**REGULERINGSFORSLAG TIL  
OFFENTLIG ETTERSYN**

**Fagnotat**

**Forslag til detaljregulering – offentlig ettersyn  
Årstad, Gnr. 13, Bnr. 69 mfl., Wergelandsbakken, Reguleringsplan  
arealplan-ID 70230000**

**Figur 3:** Oppriss av foreslått plangrep. Hentet fra vedlegg snitt og oppriss.

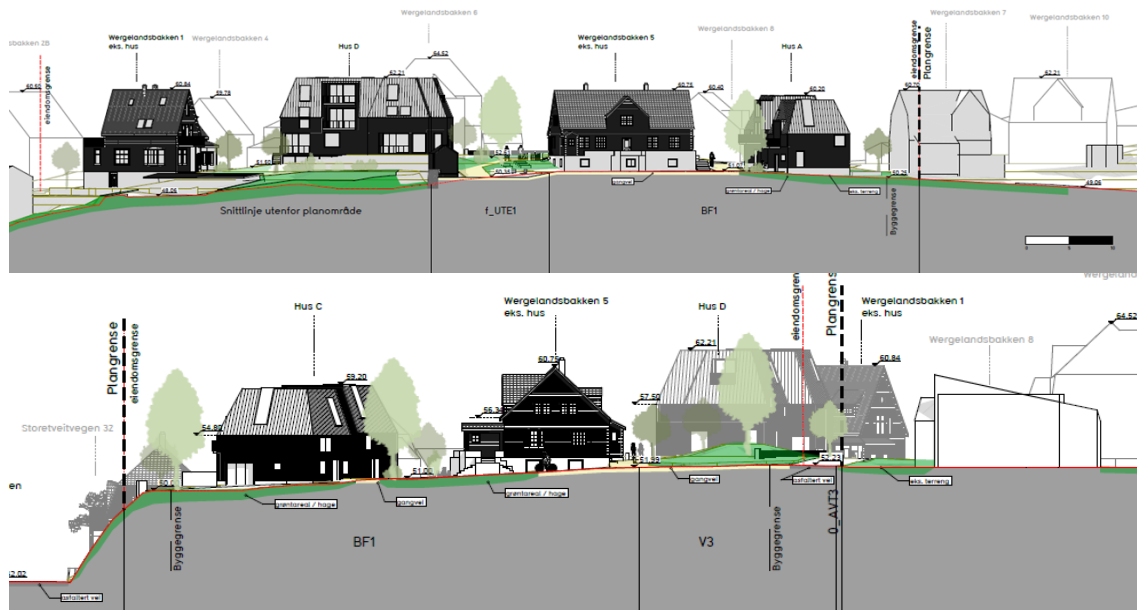
PBE vurderer at bygg D bør bearbejdes videre frem mot 2. gangs behandling, se figur 3 og 4. Nybygget er plassert mellom de eksisterende villaene. Det vurderes at foreslått skala og byggehøyde er for dominerende og dermed konkurrerer med eksisterende bebyggelse, i stedet for å innpasses med den eksisterende bygningstypologien i området. PBE vurderer at resterende nybygg A, B og C tilpasser seg godt eksisterende bebyggelse.

- a. Nybygg D må bearbeides/nedskaleres frem mot 2. gangs behandling. Det må vurderes hvordan byggehøyder og volum er tilpasset eksisterende bebyggelse, hageanlegg og kulturmiljøet for øvrig.
- b. Grønne tak og solceller på tak og vegger må vurderes.
- c. For å tilstrekkelig sikre hageanleggene som en viktig del av kulturmiljøet må avstandene mellom byggene tallfestes, og bestemmelser knyttet til utforming og kvalitetskrav må strammes opp.
- d. Kryssutforming og vegutvidelser i Wergelandsbakken/Fageråsveien samt rekkefølgekrav må sikres tilstrekkelig i samråd med vegmyndighet.
- e. Det må sikres bestemmelser i tråd med RTP.
- f. Bestemmelsene knyttet til utforming og høyde på støyskjermer må sikres til 2. gangs behandling.

**Figur 5:** T.V: Kart som viser støynivå på uteoppholdsarealer, T.H: Kart som viser felles uteoppholdsareal (oransje) og privat uteoppholdsareal (rød).

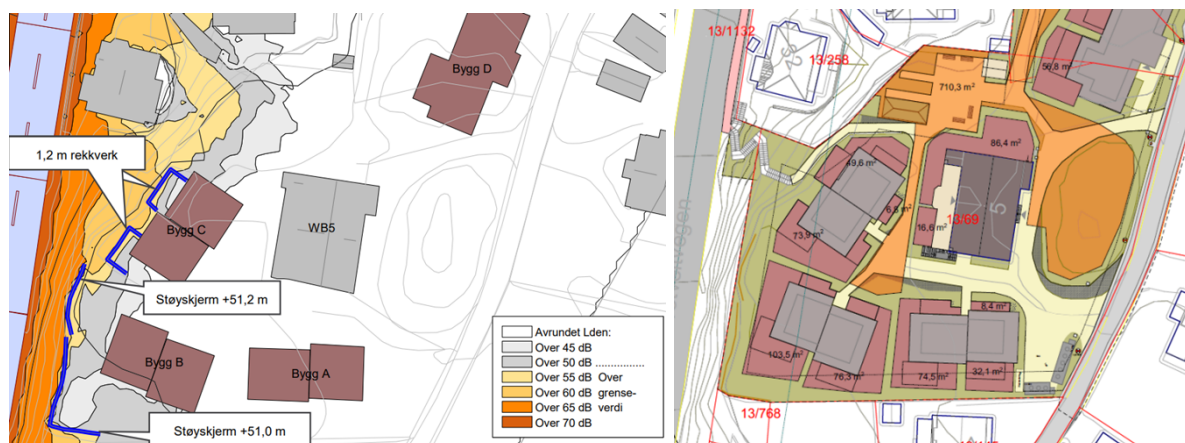
Deler av planområdet mot Storetveitvegen er omfattet av rød og gul støysone. Bygg B og C vil ha fasader hvor støynivået er over grenseverdi for gul sone. Dette skal løses ved at byggene må tilfredsstillende krav til stille side, jf. § 3.1.2.4.a-b. Minimumskravet til uteoppholdsarealet tilfredsstillende krav til støy. Det er derimot en del av arealet mot Storetveitvegen som ikke tilfredsstillende kravet til støy. Støyskjermer må således etableres for at det skal kunne oppnås tilfredsstillende støynivå på private utearealer. I bestemmelsene foreslås det etablert støyskjermer i tråd med støyrapport, datert 17.08.2023, se figur 5. Som følge av at skjermene skal plasseres på en skråning i varierende terreng, vil dette kunne gi en varierende høyde på støyskjermene fra ca. 1,6-2,4 meter og ca. 1,7-1,9 meter. Det er derfor kotehøyden på støyskjermene som er sikret i bestemmelsene, jf. § 3.1.1.1.d.

PBE vurderer støyskjermene som akseptable, men bestemmelsene knyttet til utforming og høyde bør presiseres til 2. gangs behandling.
